# 福島第一原子力発電所 1号機の安全確認の状況について

平成 17 年 5 月

東京電力株式会社

## 東京電力(株)に対する確認事項

福島第一・2号機湿分分離器ドレン配管水漏れ事象概要図

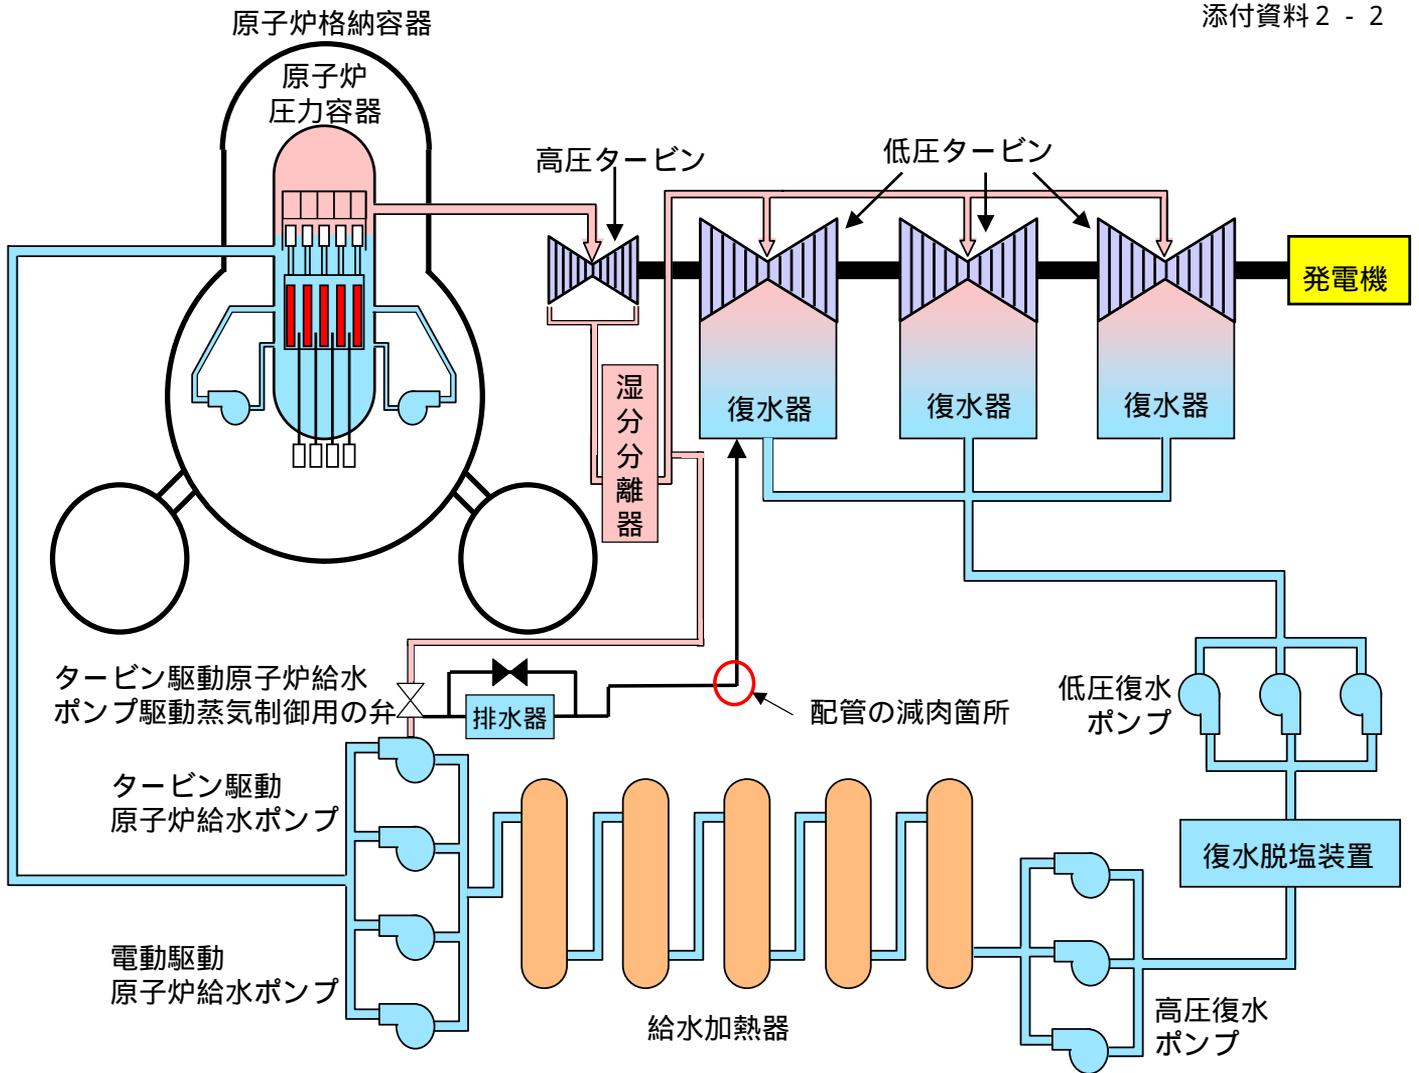
湿分分離器と湿分分離器ドレンタンクをつなぐドレン配管から分岐している配管付け根部に、母管からパイプクランプで支持しているサポートの緩み等に起因する高サイクル疲労による亀裂が発生し、配管内の水が漏えいした事象です。

1号機としては、母管からパイプクランプで支持している小口径配管第一サポートの点検を実施しました。点検の結果、異常のないことを確認しました。また念のため、緩み止めを実施しました。

福島第二・1号機制御棒駆動水圧系配管減肉事象概要図

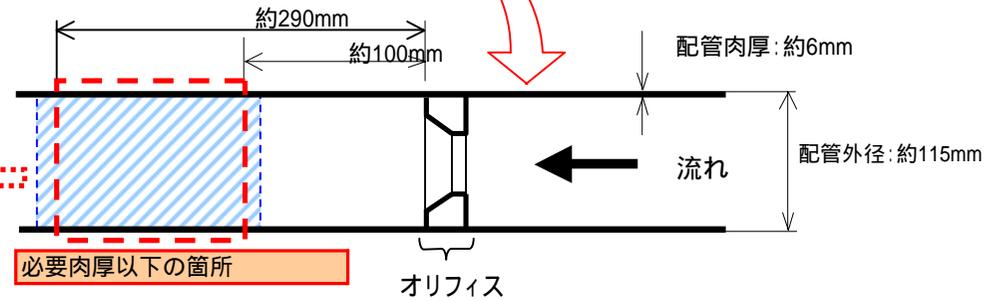
復水系から制御棒駆動水圧系につながる制御棒駆動水圧系配管で、配管減肉進行の一因である、溶存酸素濃度が低い部位において、オリフィス及び絞り弁下流の乱流発生によるエロージョン・コロージョンが進行し、技術基準における必要な厚さを下回っている箇所が確認された事象です。

1号機としては、復水系酸素注入点の上流で、オリフィスまたは絞り弁が設置されている炭素鋼配管の下流側について、肉厚測定を実施し、異常のないことを確認しました。

柏崎刈羽・1号機主蒸気リード管ドレン配管蒸気漏れ事象概要図

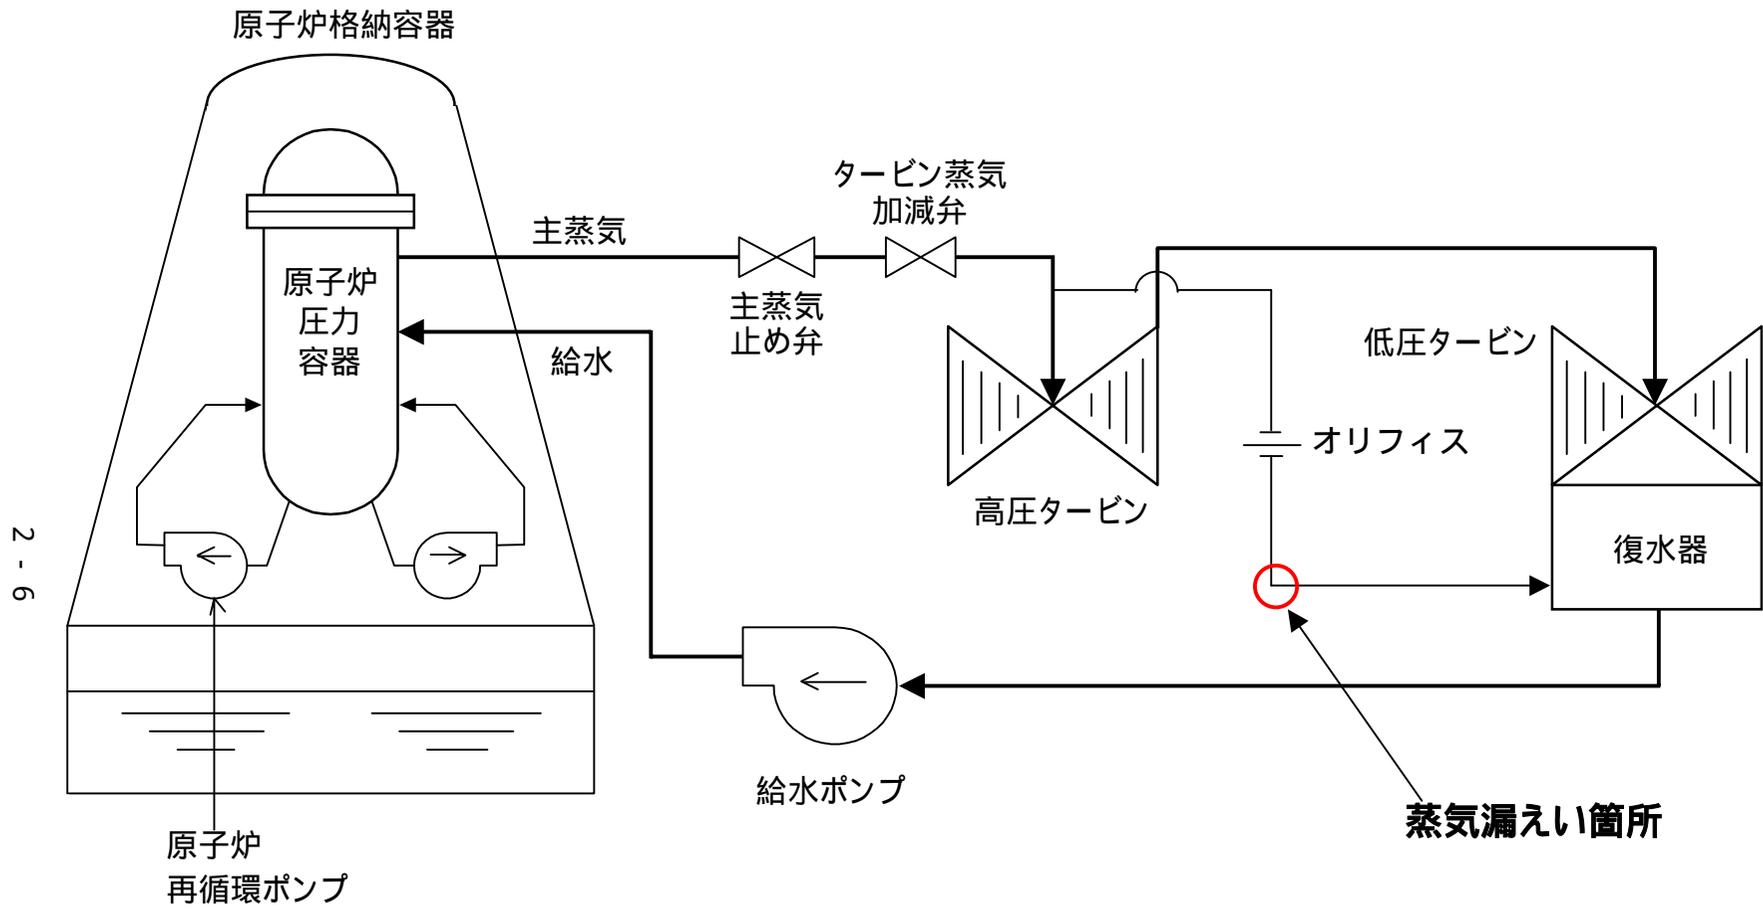
蒸気加減弁と高圧タービン間をつなぐ主蒸気リード管の小口径ドレン配管曲がり部(ソケット継手)下流において、オリフィス下流の高速流によるエロージョンを起因とした貫通欠陥(2箇所)が発生した事象です。

1号機としては、主復水器に接続されている小口径配管で常時流れのあるオリフィス下流配管について、曲り部の放射線透過検査を実施しました。点検の結果、異常のないことを確認しました。

2 については、ソケット継手を曲げ管へ変更する等の対策、4 については、オリフィスの復水器内への移設またはソケット継手を曲げ管へ変更する等の対策を検討のうえ計画的に実施していきます。

なお、4 項の柏崎刈羽 1 号機の漏えい箇所である主蒸気リード管ドレン配管については、福島第一・2、3、5、6 号機のオリフィスは復水器内に移設済みです。また、1、4 号機については次回定期検査で移設することを検討しています。

タービン動補助給水系統概要図

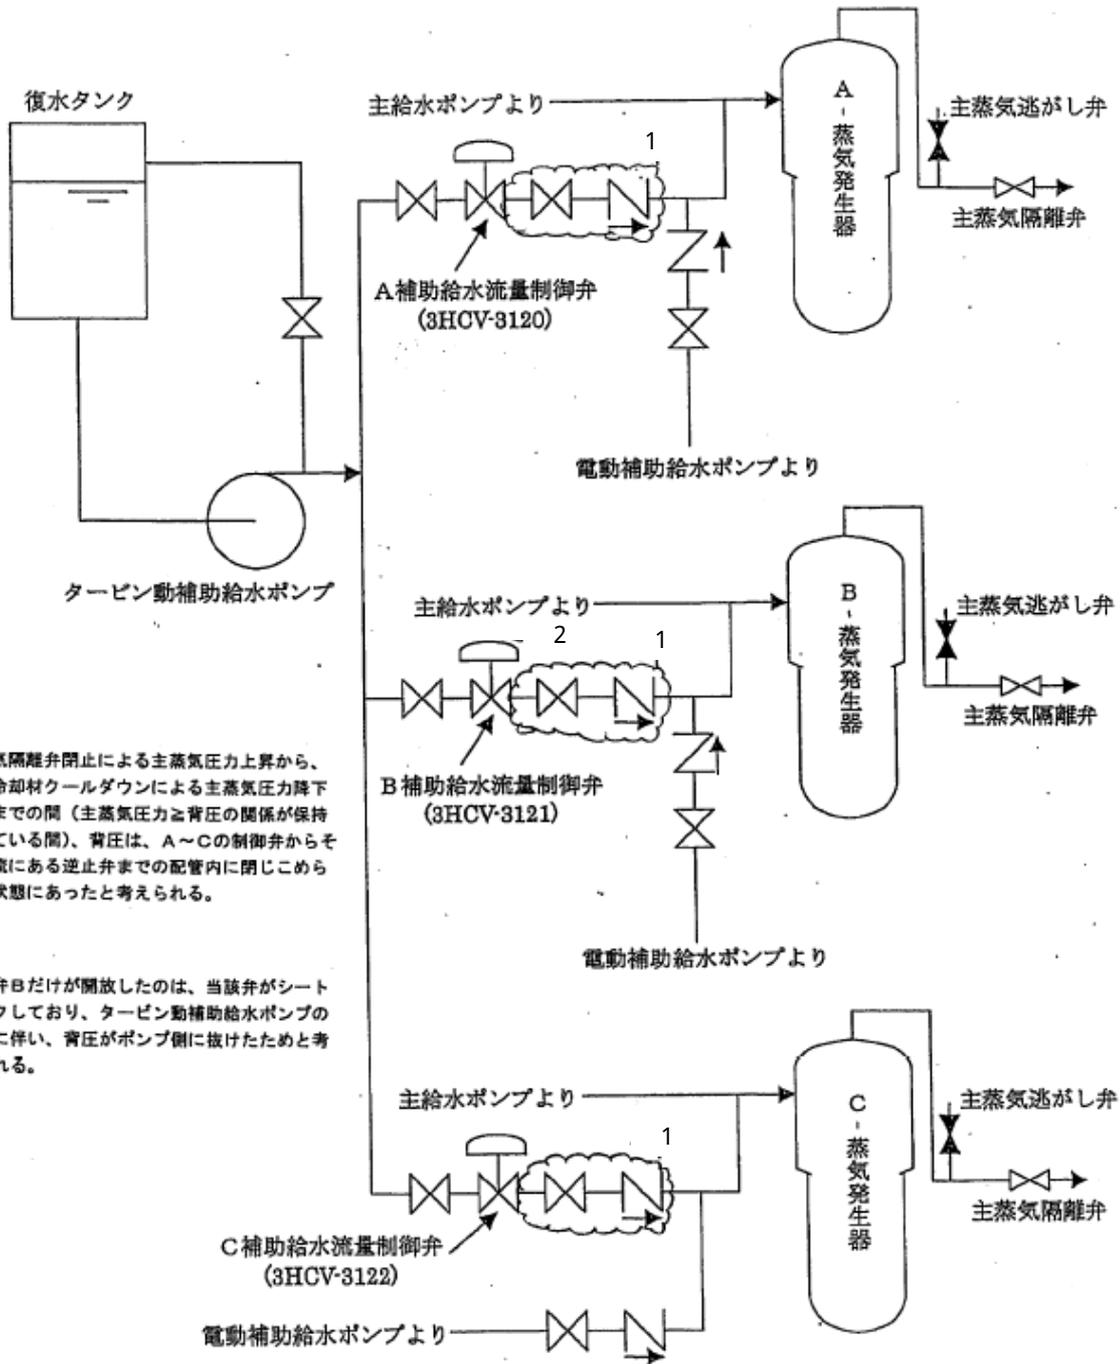
原子力安全・保安院がとりまとめた美浜発電所 3 号機二次系配管破損事故最終報告書によると、当該事故発生時にタービン動補助給水ライン補助流量制御弁の一時的な動作不具合が発生し、その原因は当該弁のパネ力が弱かったという設計ミスであり、原子炉の安全確保上重要な機器については動作が期待されているいかなる状態においても、機能が維持されるよう設計する必要があると指摘しているが、福島第一原子力発電所 1 号機等において類似の機能を有する弁について、対策を講じる必要性はないか明らかにされたい。

図面改訂の流れ（概略）

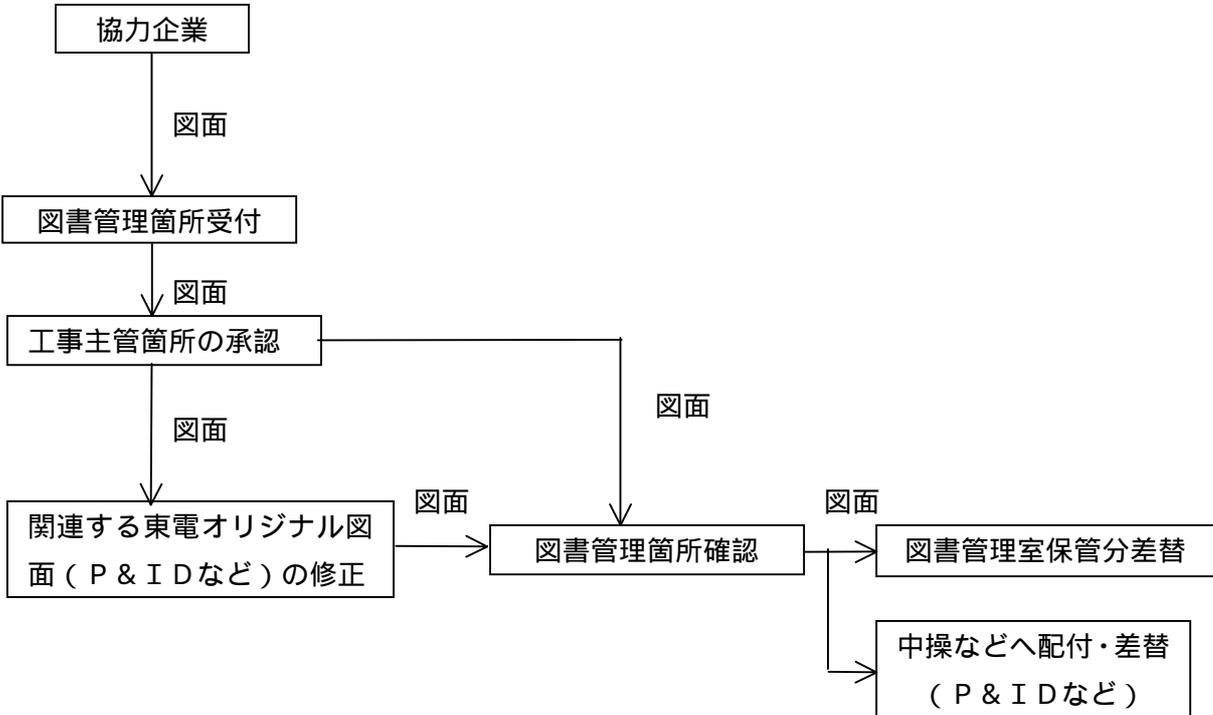
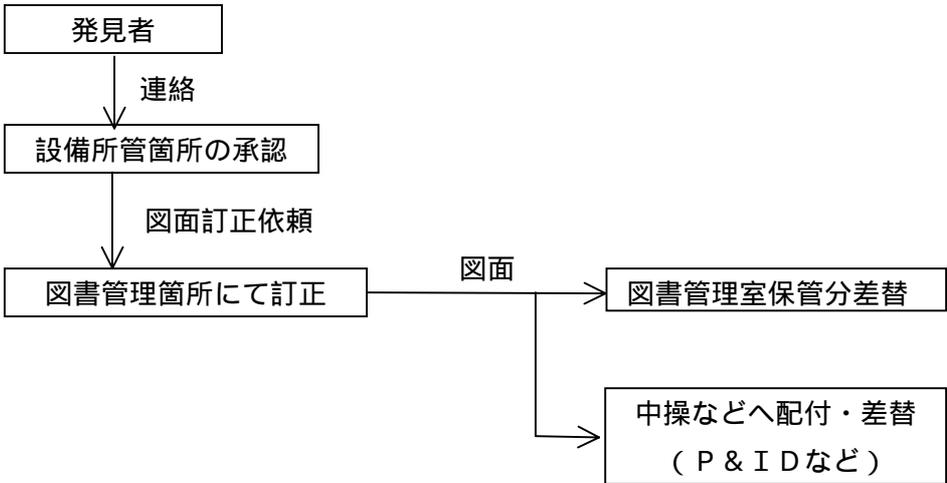
- ・ 図面が古く100%のものと言えない
- ・ 何十年も1号機に携わった者でないと図面を読みきれない
- ・ 図面どおりに配管、配線の接続をしても合わない
- ・ ミスがおきやすい
- ・ 内部が非常に狭く作業員の安全が十分に確保できない
- ・ 何かしらトラブルがおきる

各プラントで使用している図面類は、建設中に作成したものを建設所から発電所に引き継ぎ、その後の運転期間の中で行ってきた大小様々な設備改良・補修工事の内容に応じて、関連する図面類の改訂を行ってきています。

具体的には、設備改良・補修工事の内容に応じて、協力企業が図面を修正し、その修正が正しいことを工事主管箇所が承認し、必要な図面が全て提出されたことを図書管理担当箇所が確認した上で、これを図書管理室の古い図面と差し替える作業を行ってしています。また、この作業手順は、『文書及び記録管理要領』にて明確化されています(添付資料1参照)。

このように定められた手順に基づき図面の改訂を行ってしていますが、図面が古いからというよりも、図面量の多さ、改訂数の多さのために、図面に誤りが紛れこむことがあり、その後の点検・工事等の中で誤りを発見した場合には、定められた改訂手順(添付資料1参照)に基づき、その都度訂正してしています。

## 福島第二・1号機原子炉隔離時冷却系 油圧配管接続不良事象概要図

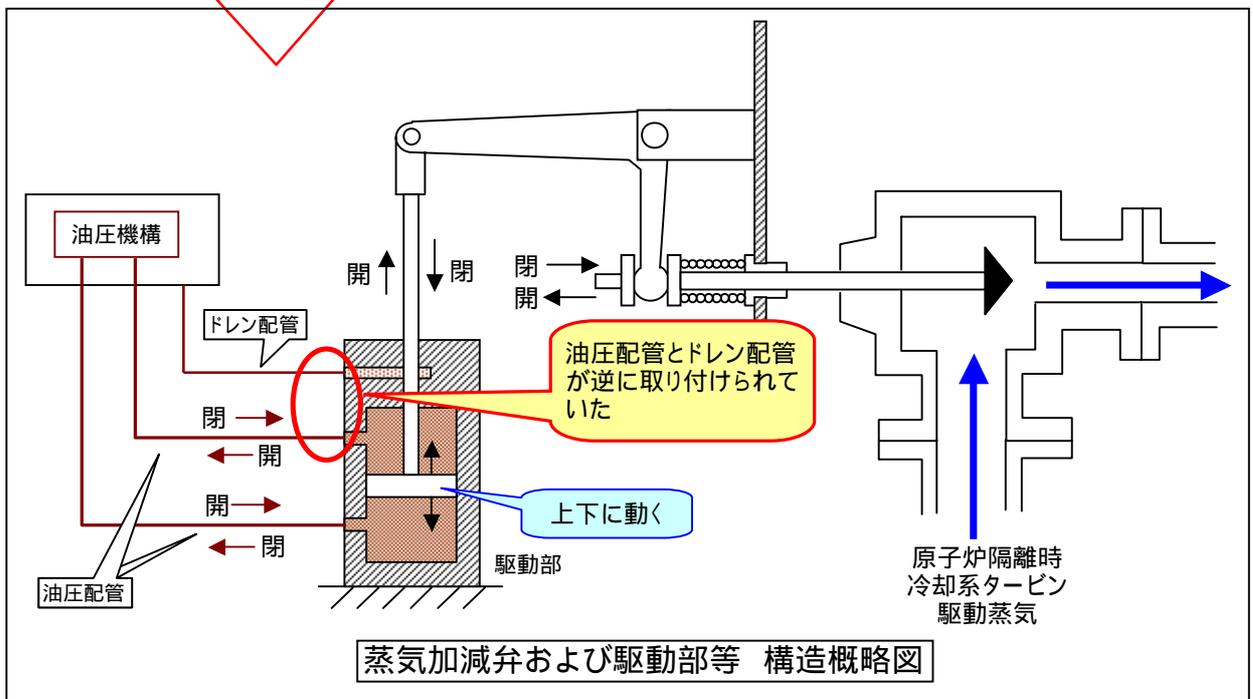
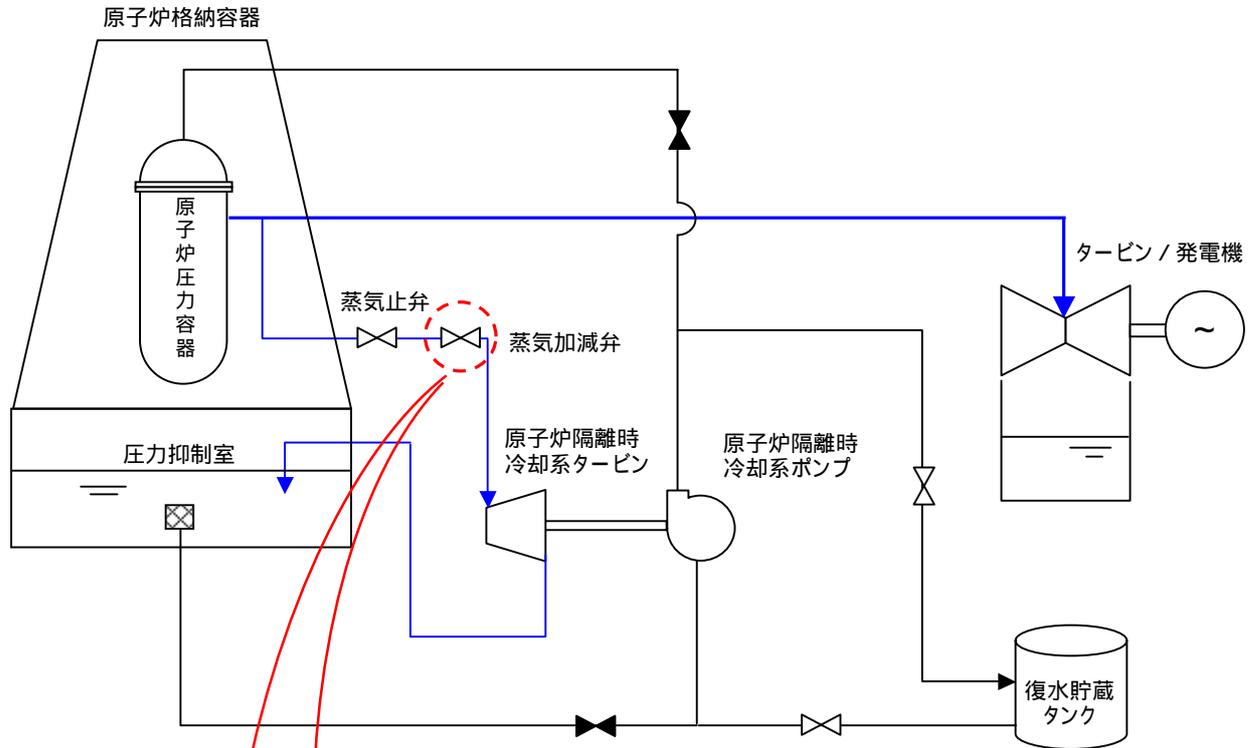
福島第二原子力発電所1号機の事象としては、第17回定期検査後の原子炉起動中の平成17年4月18日に原子炉隔離時冷却系(以下、「RCIC」という。)の運転確認試験を実施したところ、RCICタービン蒸気加減弁(以下、「CV」という。)が不調であることが確認されました。原因調査の結果、油圧機構と駆動部を接続する複数の油配管の一部が間違っ て接続されていたため、CVを閉動作するための油圧が供給されなかったことから本事象に至ったことが判明しました。(添付図参照)

協力企業への周知については、当所では日常保全業務並びに定検工事の円滑な推進を図るため、当社と構内協力企業が一体となって意見・情報交換、検討等を行い、合意する場として「保全協議会」を定例的(1回/月)に開催しています。

本事例については、今月の保全協議会にて協力企業各社へ周知する予定です。
